PROJEKT BUDOWLANY

ZMIANY I UZUPEŁNIENIE

INWESTYCJA: Rozbudowa i przebudowa budynku szkoły
/usługi oświaty/ na budynek usług społecznych
„Centrum opiekuńczo-mieszkalne”

Data opracowania styczeń 2020 r.

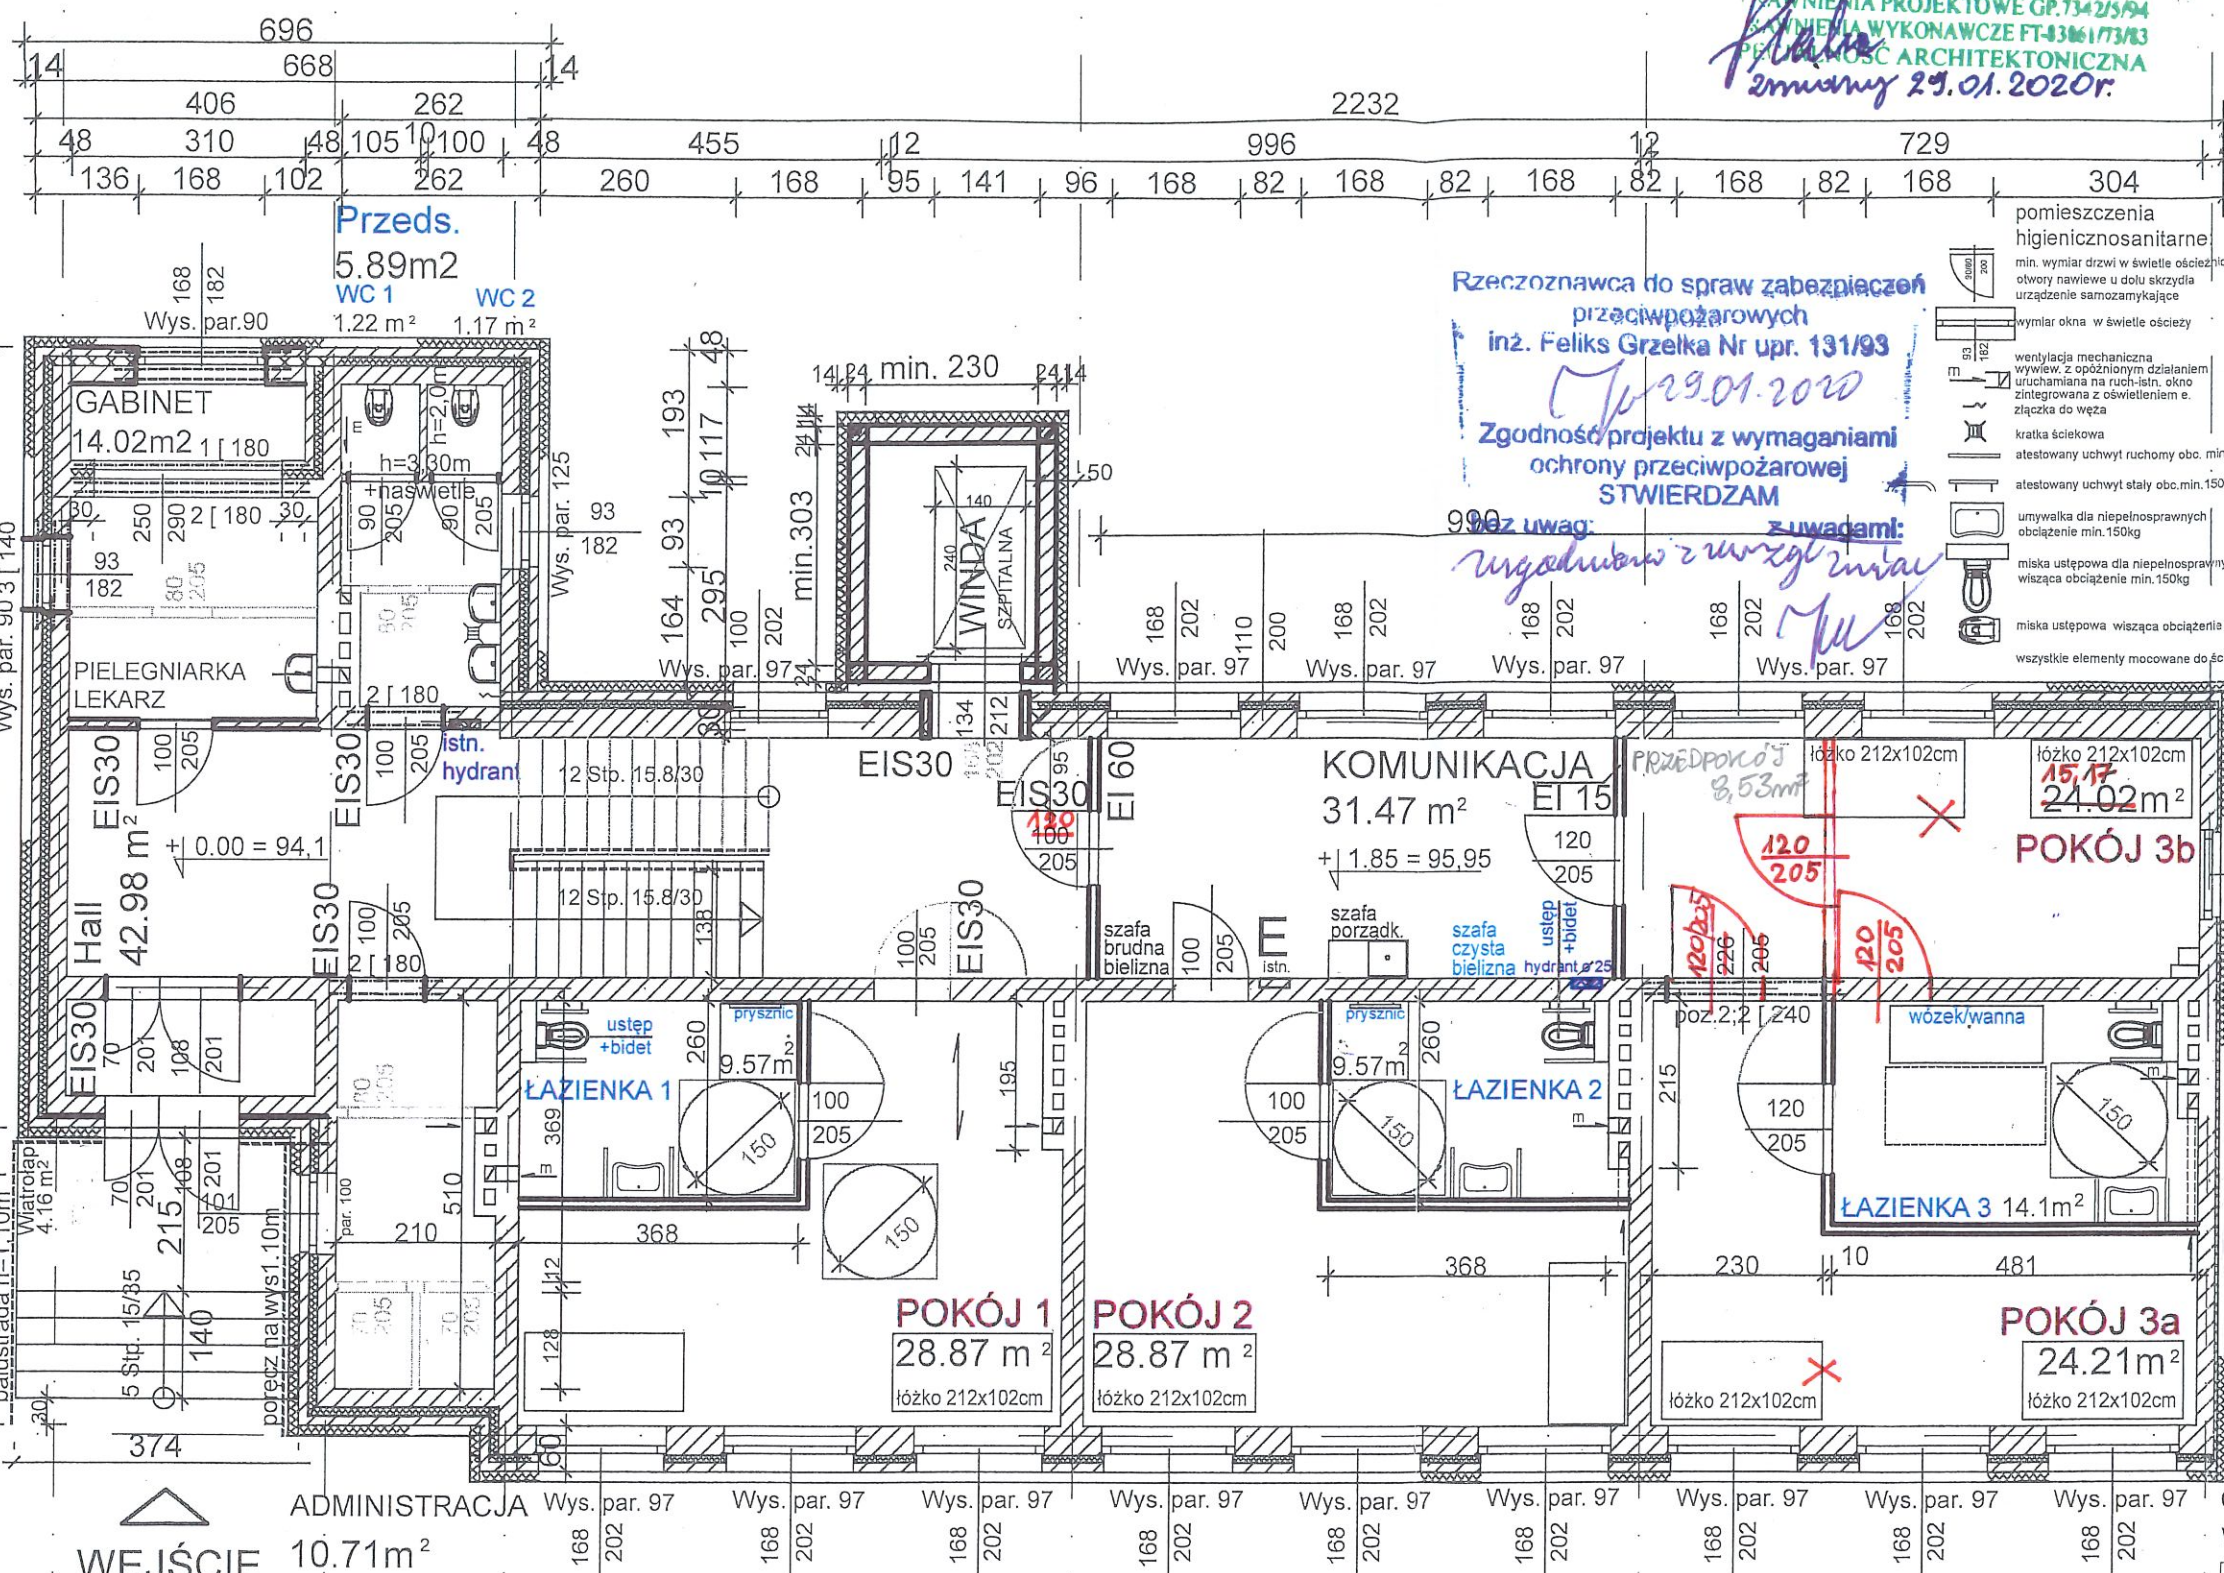
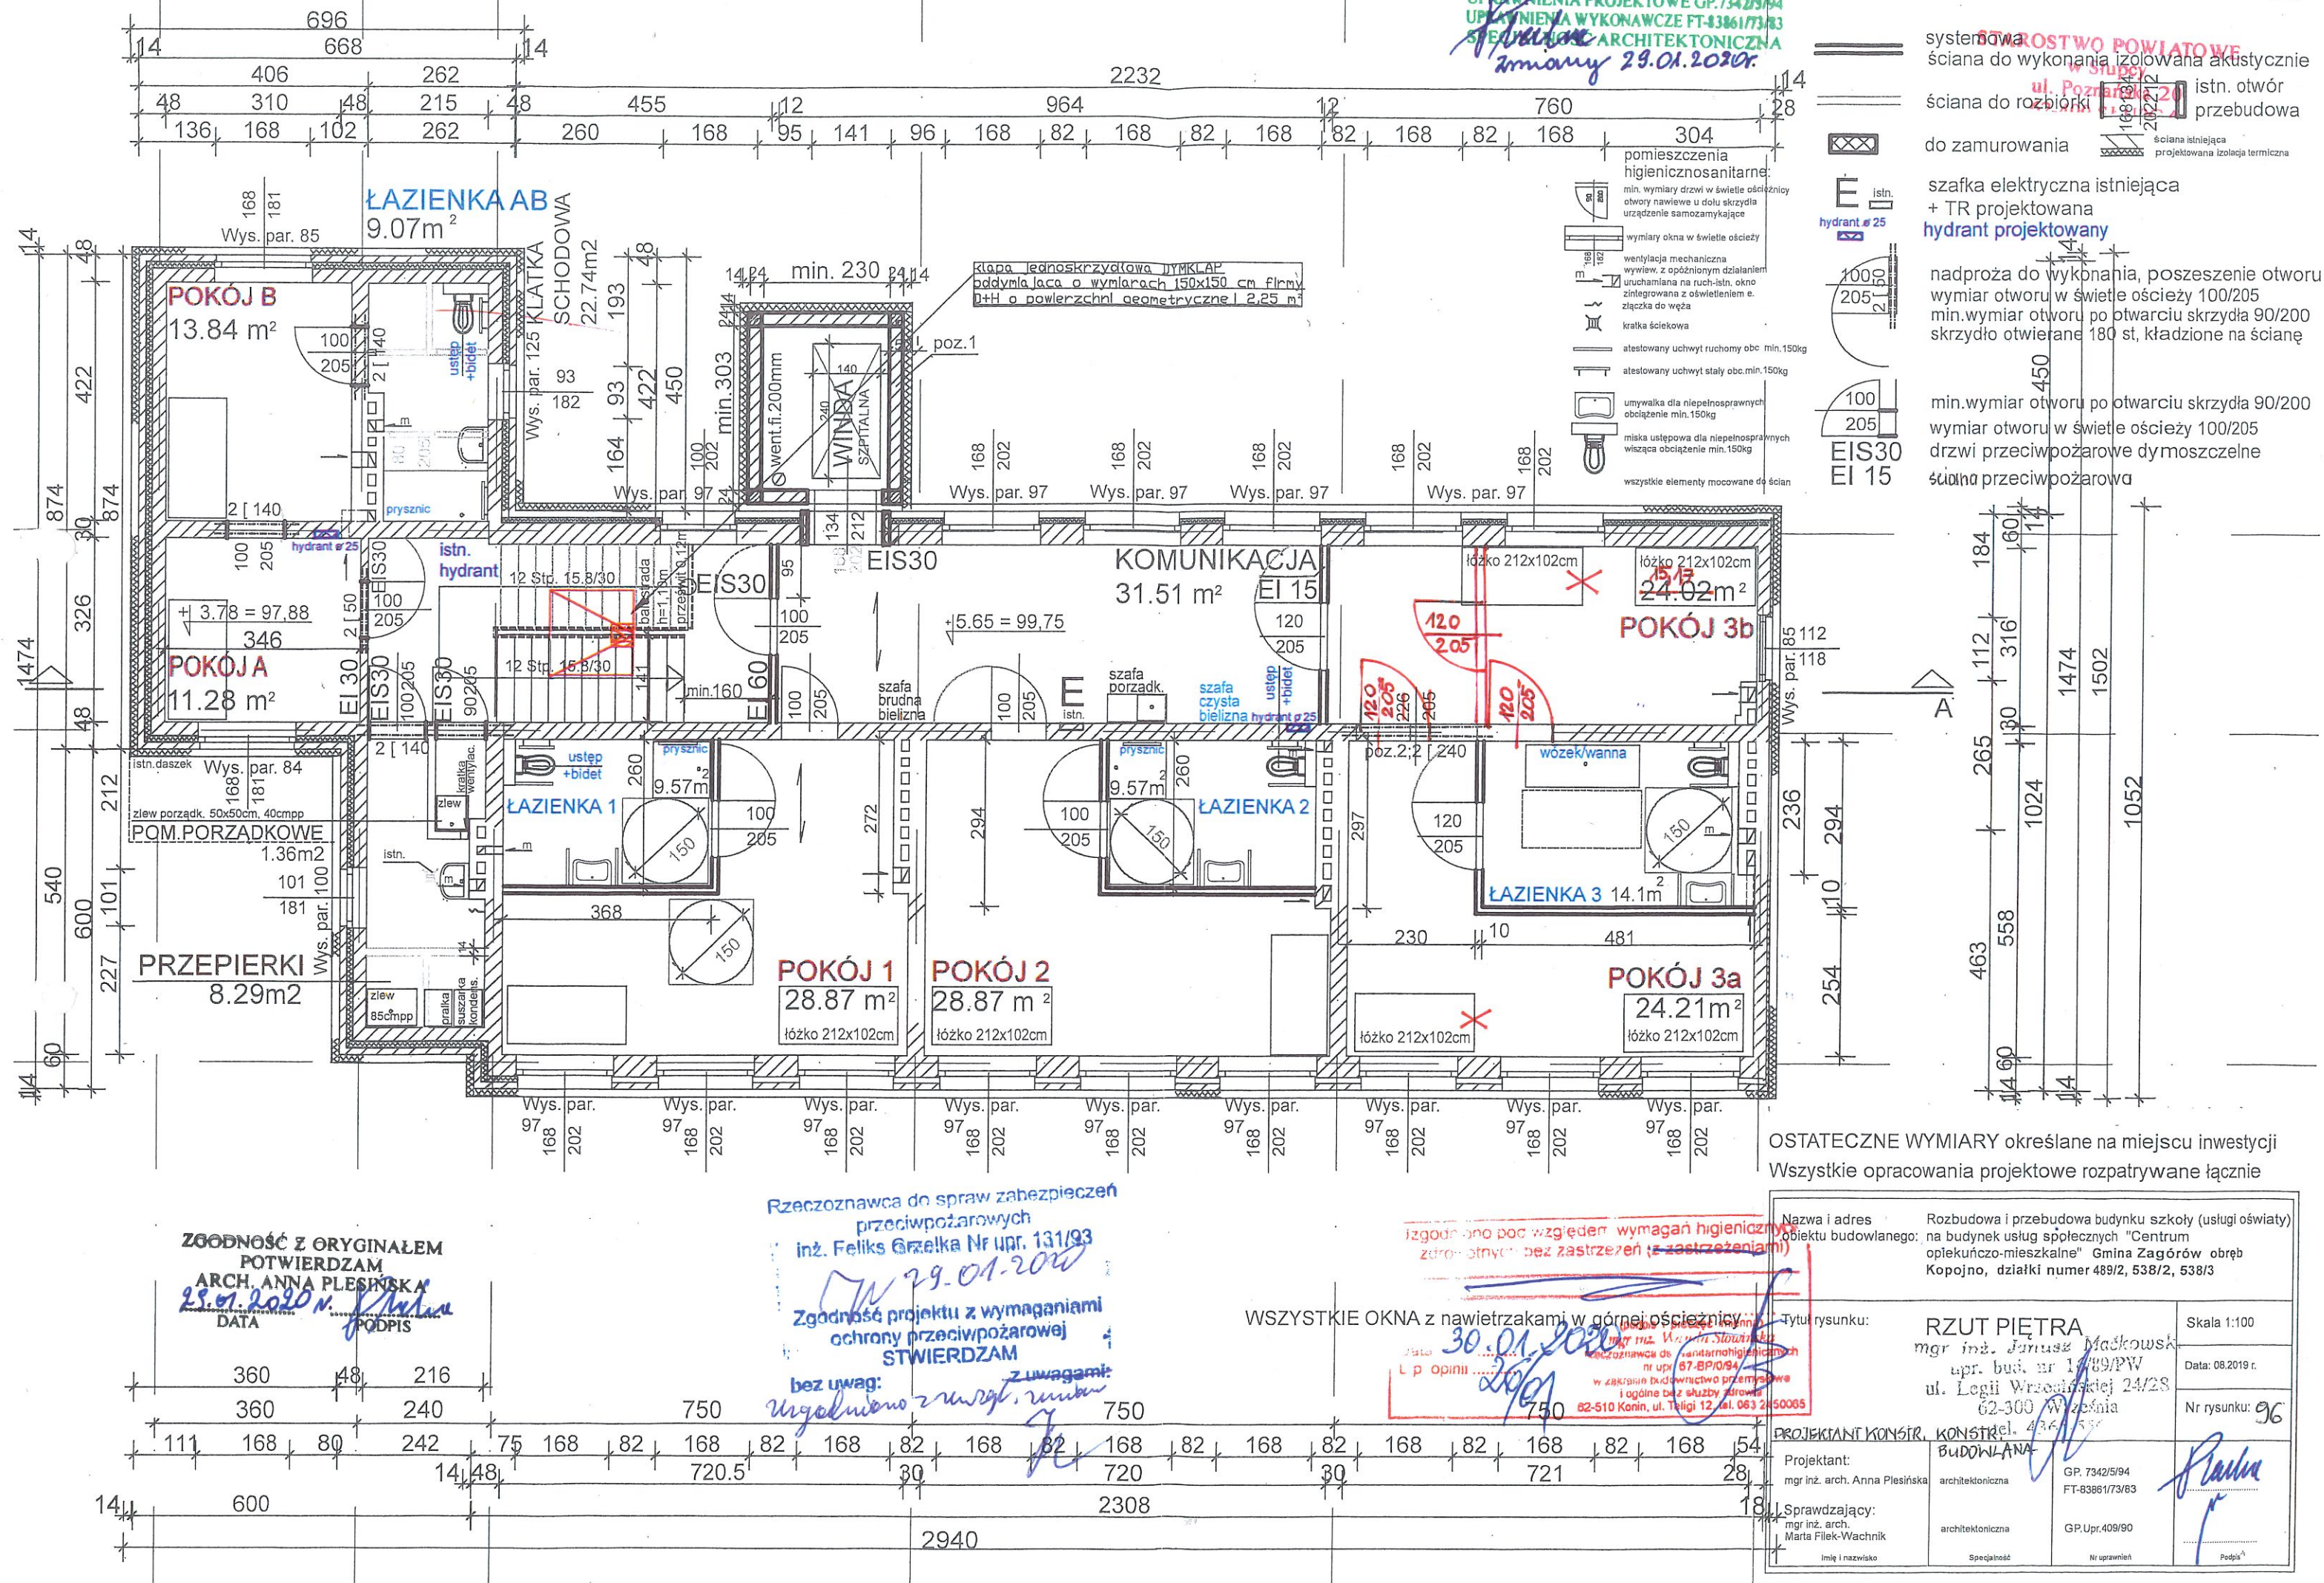
1. Projektowane są zmiany w zaprojektowanej części budynku na parterze i piętrze od strony północnej: pokoje „3a” i „3b”. Pokoje po wykonaniu ścianki działowej, dodatkowych drzwi wewnętrznych zostaną skutecznie wydzielone.
W osobnych pokojach przebywać będzie jedna osoba.
2. W pomieszczeniach usytuowanych 1,2 m poniżej poziomu terenu przebywać będzie dodatkowo **10 osób** - osoby ze szczególnymi potrzebami. Czas pobytu tych osób do 4 godzin w ciągu doby.

Zaprojektowana zmiana dotyczy prac wewnątrz budynku. Na kondygnacjach parter i piętro w części północnej budynku w pokojach „3a” i „3b” zaplanowane zostały w opracowaniu z sierpnia 2019 r. na każdej kondygnacji pomieszczenia przeznaczone dla czterech osób. Zaprojektowana dodatkowa ścianka gipsowo-kartonowa izolowana akustycznie wydzieli pokój „3b”. Zaprojektowane drzwi bezpośrednio do pokoju „3a” wydzieli drugie pomieszczenie. W pokojach będą przebywać pojedyncze osoby. Dla tych osób bezpośrednio z **jednoosobowego pokoju** dostępna będzie łazienka wyposażona w wannę/wózek.
